Fecha: 24 de Abril de 2020 Vendedor: Arq. Ricardo Rodríguez Y Gutiérrez/Salvador Silva

Razón Social: Arq. Miguel Concha # de cliente: 15237 / Suc. 12346

CROQUIS REFERENCIAL 01.

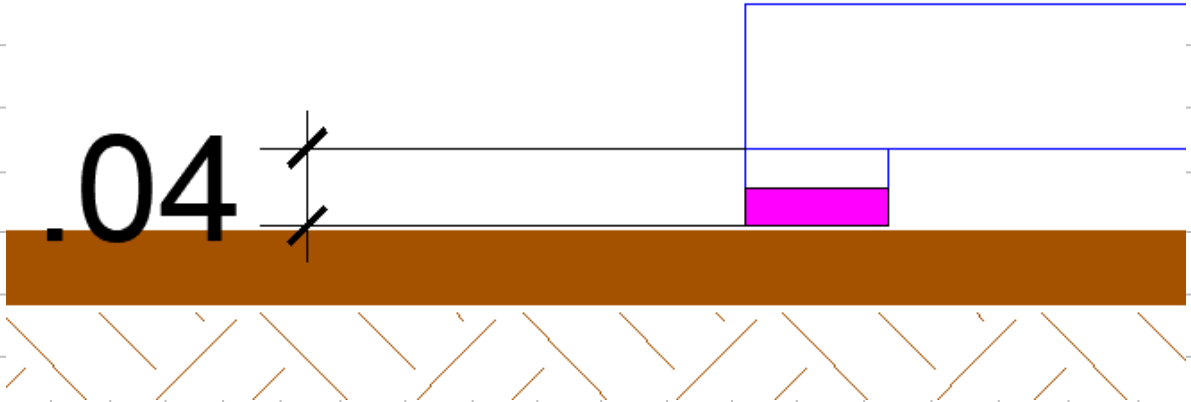
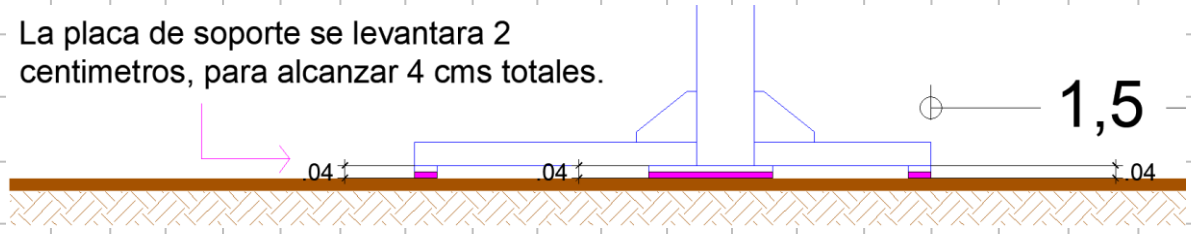
EL CLIENTE SOLICITA ESA ALTURA DEBIDO A QUE COLOCARA UN ACABADO EN PISO QUE HAY RIESGO DE RUPTURA SI COLOCAMOS ALGO SOBRE ÉL, SE INSTALA PRIMERO LAS RAMPAS Y POSTERIOR SE COLOCARAN EL ACABADO DE MARMOL.

La placa de soporte se levantara 2 centímetros, para alcanzar 4 cms totales.
